# **ESTUDO DE AVALIAÇÃO DE IMPACTE AMBIENTAL**

Urbanização dos Terrenos da Fábrica Cães de Pedra, em Guimarães

## **ADITAMENTO**

Resposta ao Pedido de Elementos Adicionais

Figura 1 - Indicação dos projetos executados e por executar.

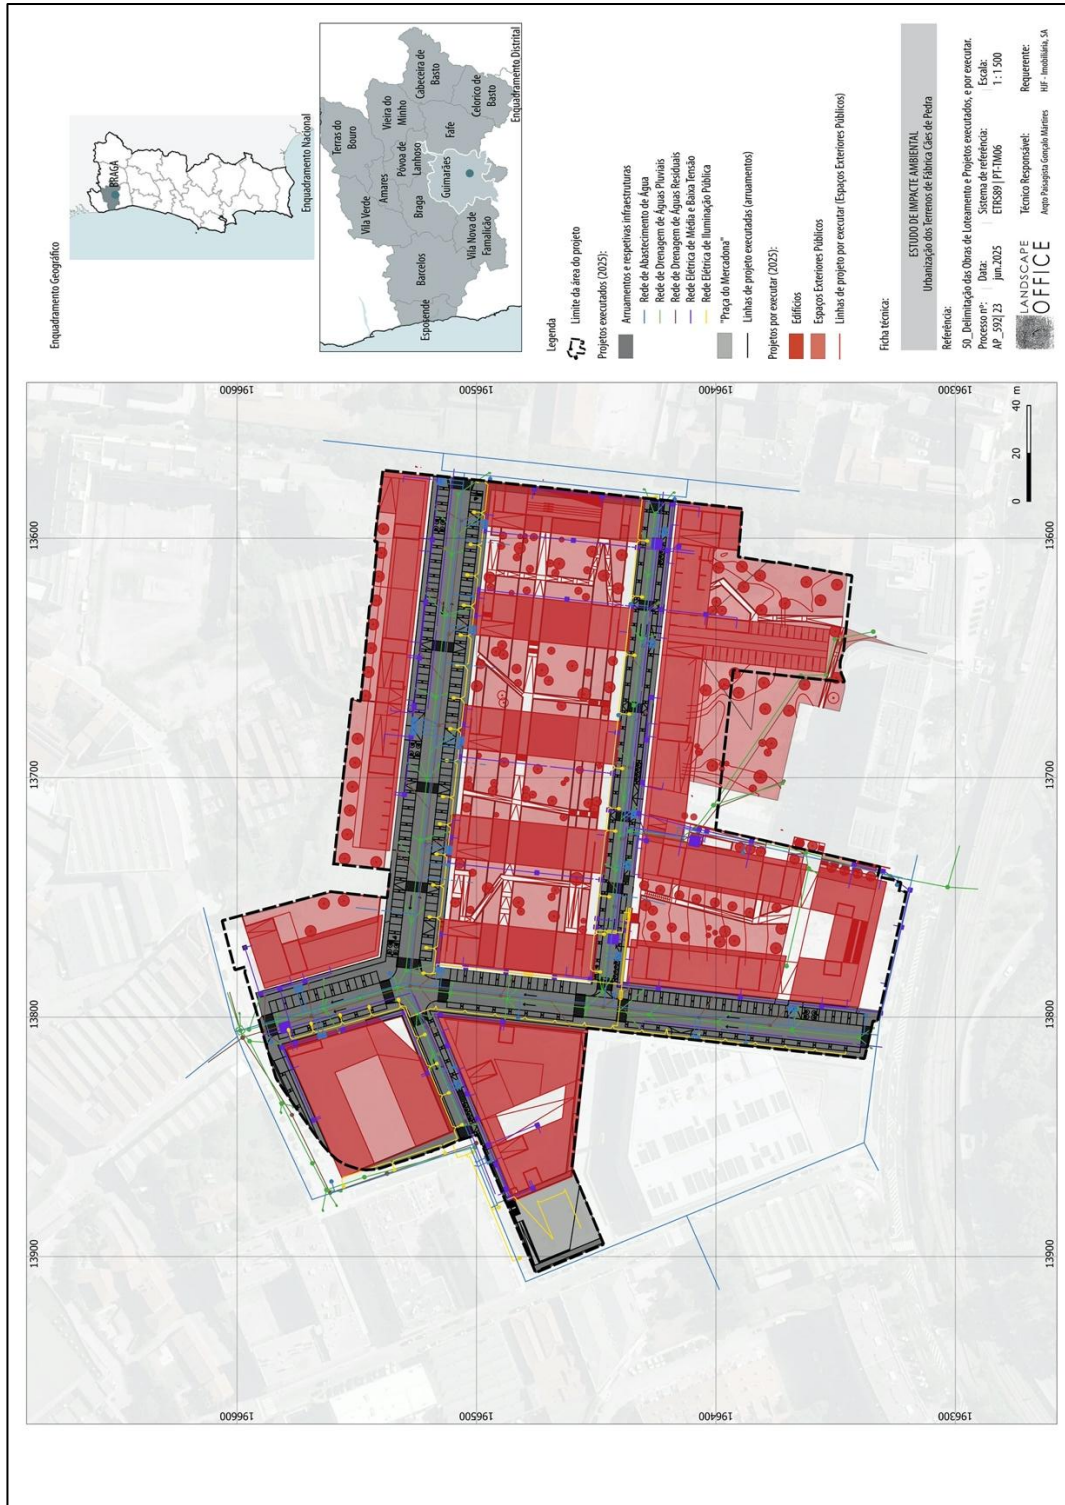
***1.3 Rever o capítulo relativo à Descrição do Projeto, de forma a permitir a identificação inequívoca das obras já executadas, relativamente ao previsto ser executado no projeto, evitando a referência de infraestruturas como estando projetadas quando estas já se encontram executadas.***

O capítulo do Relatório Síntese (RS) relativo à Descrição do Projeto (capítulo 8) foi revisto, de modo a evitar equívocos de identificação quanto às obras de urbanização já executadas para infraestruturização desta área e às componentes integrantes do projeto em avaliação ainda por executar.

Fundamentalmente, as obras de urbanização já executadas, e que se integram nos espaços públicos coletivos, correspondem às infraestruturas de abastecimento de água, de drenagem de águas residuais e de águas pluviais, de distribuição de energia elétrica, de abastecimento de gás, as vias de comunicação, a iluminação pública, as infraestruturas de telecomunicações e de recolha de resíduos sólidos urbanos e a designada “Praça do Mercado”.

Apresenta-se de seguida uma figura com a identificação genérica das obras de urbanização já realizadas e os projetos por executar no âmbito do presente projeto.

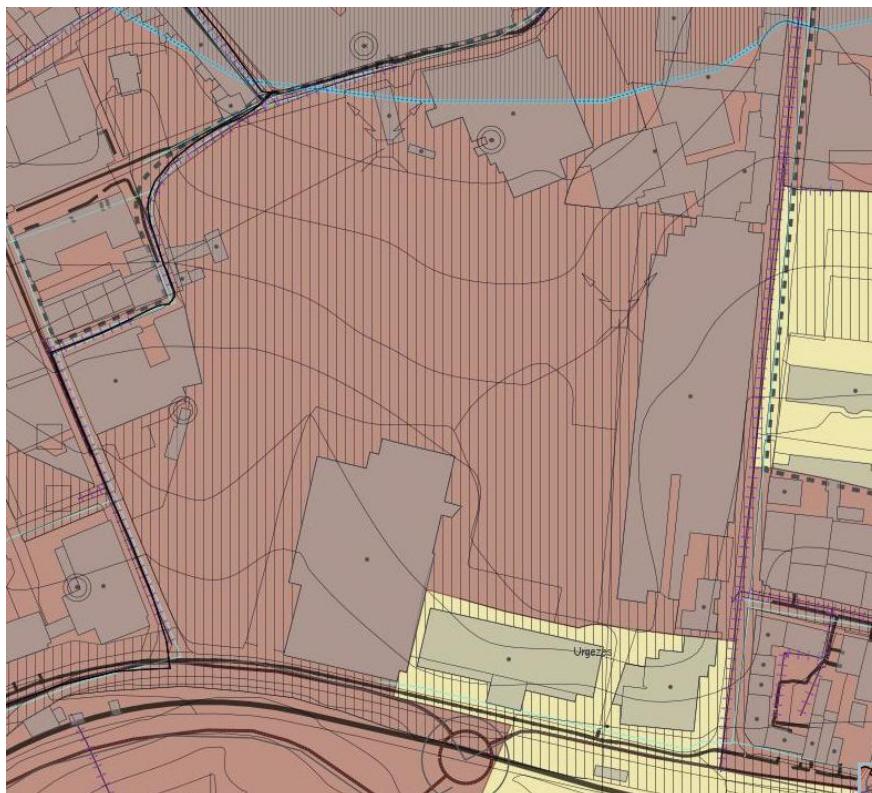
*Cumprimento do disposto nos artigos 71.º e 72.º, assim como os relativos aos Espaços de uso especial identificado no artigo 79.º com o regime previsto no artigo 80.º*

De acordo com a Planta de Ordenamento, o terreno objeto de intervenção enquadra-se em “Espaços Centrais”. Tal como referido no artigo 71.º, estes espaços correspondem “às áreas urbanas já consolidadas, ou a consolidar, caracterizadas pela sua função de centralidade, onde a

Relativamente ao artigo 79.º, referente aos “Espaços de uso especial”, este não se aplica, uma vez que, segundo a Planta de Ordenamento, presente na imagem seguinte, a área do projeto não se insere nesses espaços. Consequentemente, o artigo 80.º, relativo ao “Regime” dos Espaços de Uso Especial também não se aplica.

Figura 4 - Delimitação da cota de cheia.

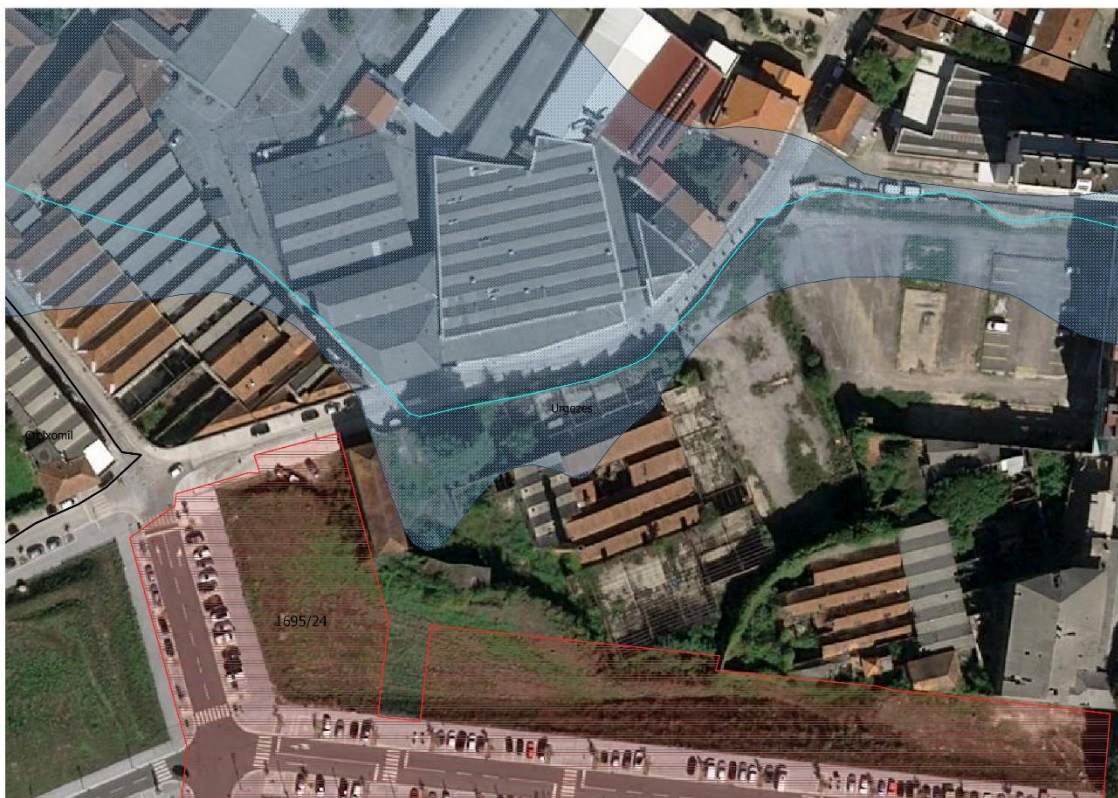
### ***4.1 Deverá ser entregue certidão camarária a atestar a cota de cheia atinente à zona inundável/cheia centenária demarcada na planta de condicionantes do PDM que atravessa/confina a área de intervenção;***

De acordo com a informação disponibilizada pelo Município de Guimarães através de despacho de 31 de janeiro de 2025, que se apresenta no Anexo 32 do EIA, o nível de cheia (m), obtido para os caudais adotados e para um período de retorno de 100 anos, corresponde à cota 165,87 m., portanto abaixo da cota mais baixa do terreno abrangido pelo projeto em avaliação, como se poderá verificar o levantamento topográfico apresentado na Peça Desenhada n.º 6 do EIA.

Tendo em conta a delimitação da área em estudo, assinalada na figura constante do referido despacho do Município e que se apresenta de seguida, não se verifica a existência de qualquer área classificada como zona ameaçada por cheias no interior da área do projeto.

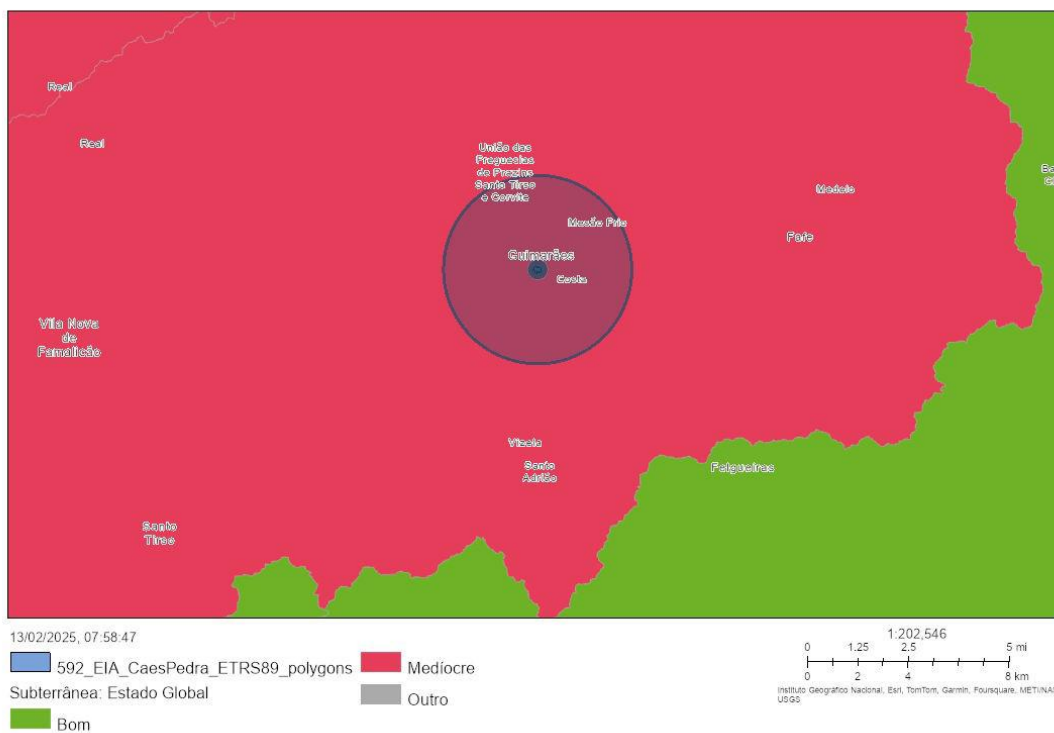
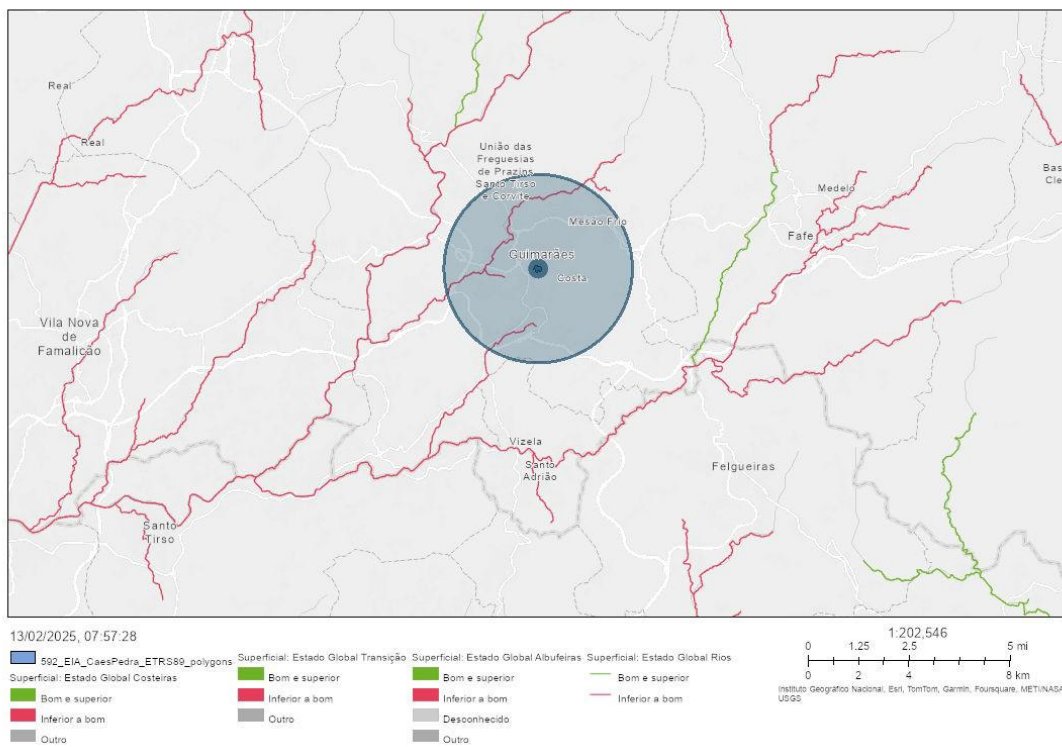
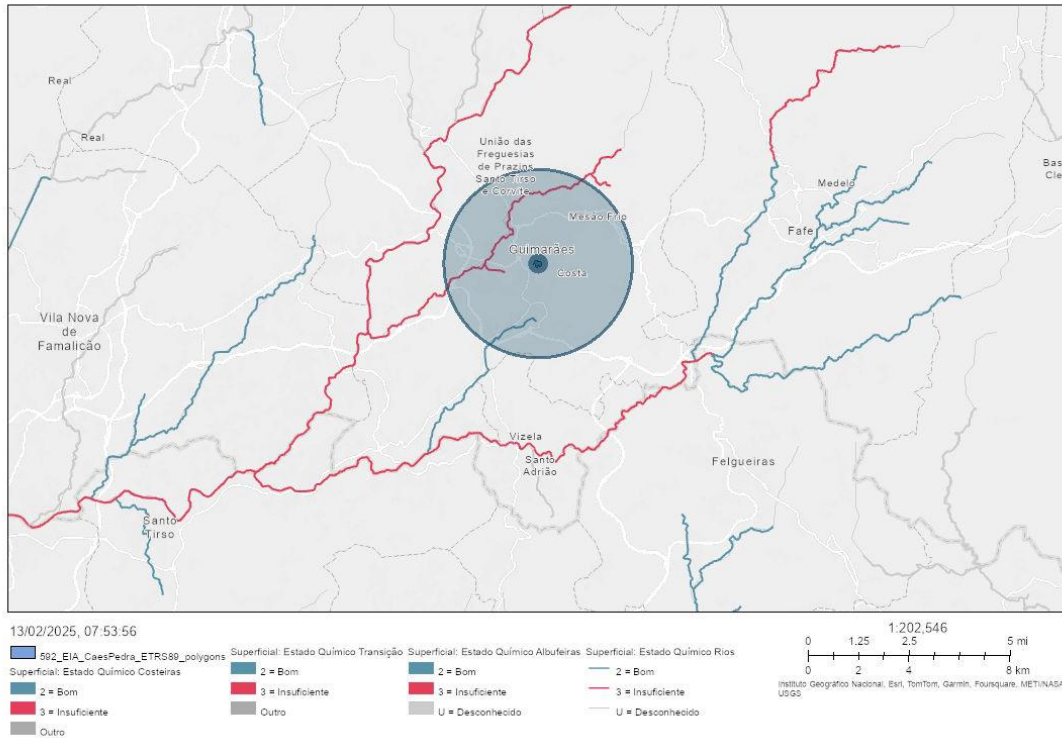
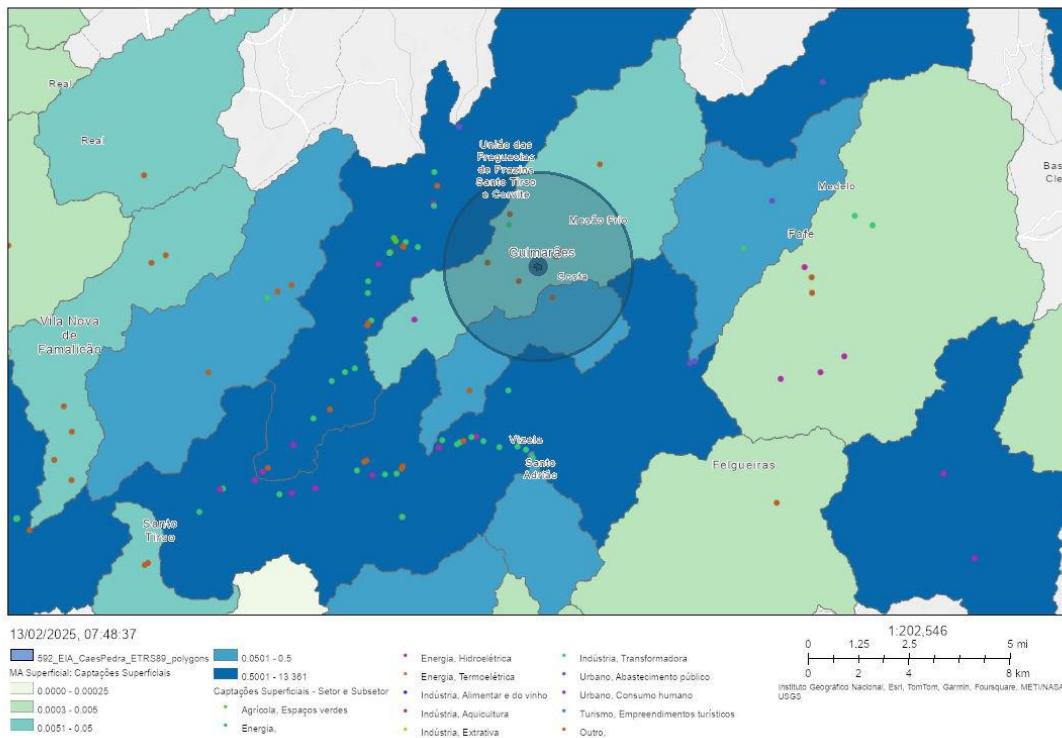
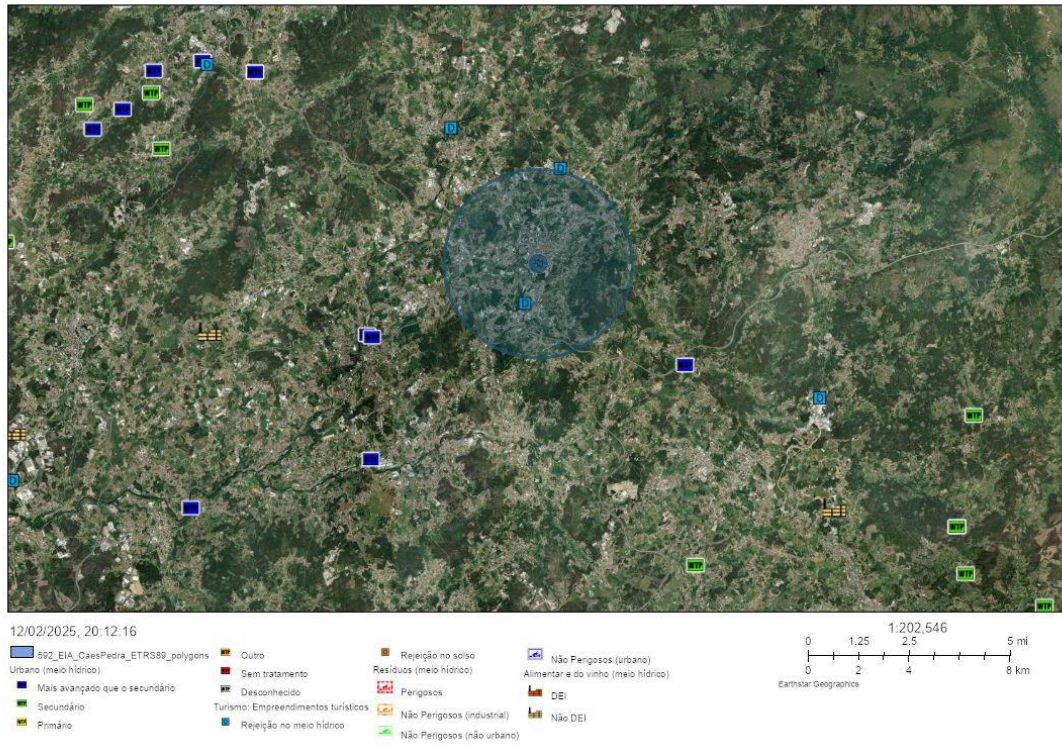
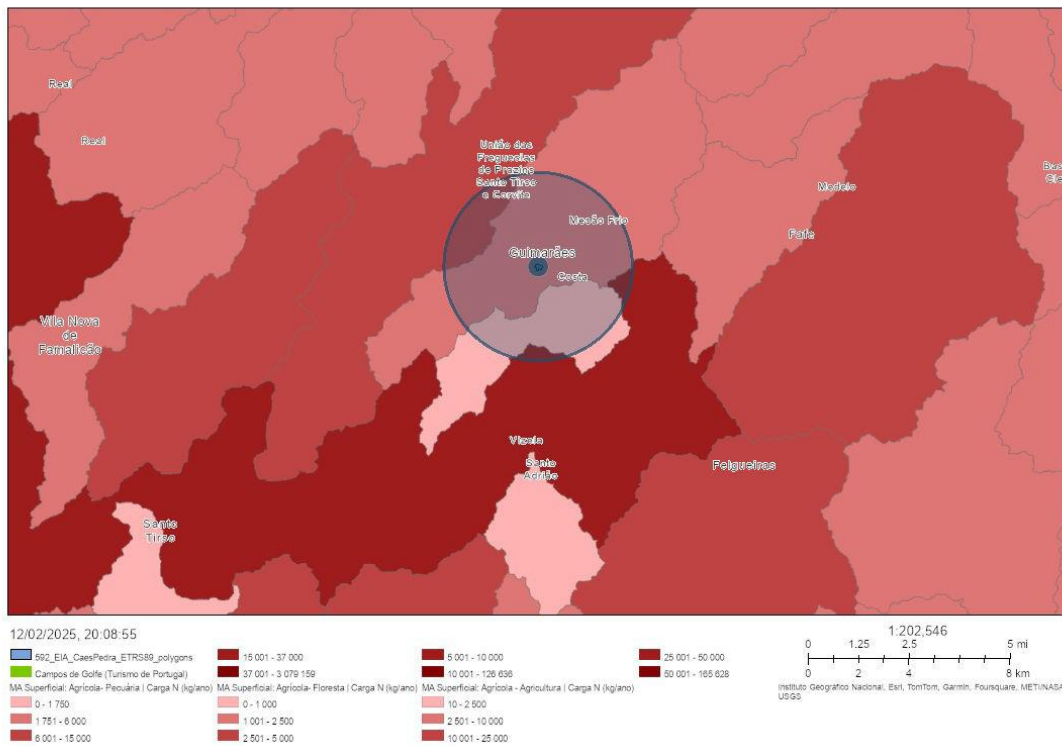
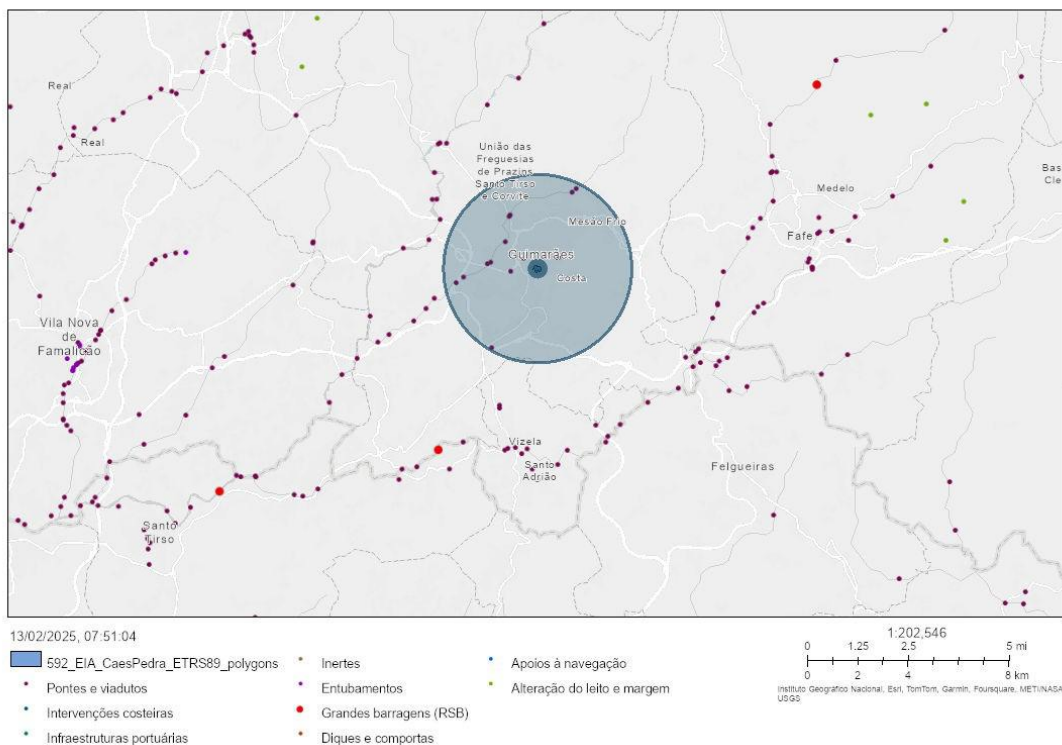
**4.8 Deverão ser identificadas as pressões sobre as massas de águas superficiais e subterrâneas de acordo com o PGRH – 3º Ciclo de Planeamento, com representação em cartografia;**

Considerando um buffer de 5000 m em torno da área de intervenção do projeto, apresenta-se a cartografia gerada no SNIAMB no âmbito do PGRH – 3.º Ciclo de Planeamento.

Figura 15 - Perfil transversal do Ponto 20, localizado na Ribeira de Couros, em Urgezes.

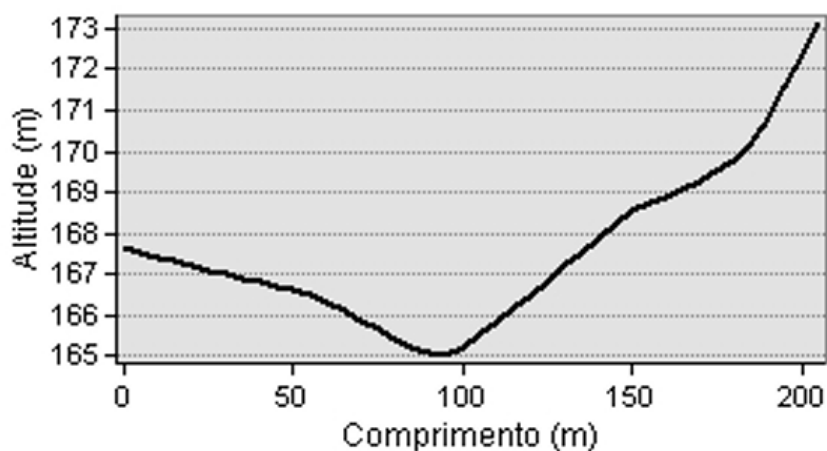
**4.9 Deverão ainda ser disponibilizados as seguintes plantas e perfis topográficos, em formato vetorial (e.g. dwg, shapefile):**

- **Com a representação das construções/edificações em causa (incluindo edificações, muros, alterações topográficas arruamentos e outras obras de urbanização) e a representação do percurso hidráulico da Ribeira de Couros, ou outras linhas de águas públicas existentes a atravessar a área de intervenção do projeto;**
- **Rede de drenagem de águas pluviais nos pontos de descarga na Ribeira da Costa, com pormenores das obras de descarregadores e secções de vazão da ribeira;**
- **Com a implantação / representação das câmaras de retenção a executar, devidamente dimensionadas de modo a mimetizar as condições hidrológicas existentes sem projeto.**

O perfil transversal da Ribeira de Couros encontra-se representado como sendo a secção de referência no ponto 20, adotada nos Estudos Hidrológicos e Hidráulicos realizados no âmbito da delimitação da REN no concelho de Guimarães. Este ponto corresponde à localização mais próxima da área de intervenção do projeto, encontrando-se o perfil transversal transposto na figura seguinte.
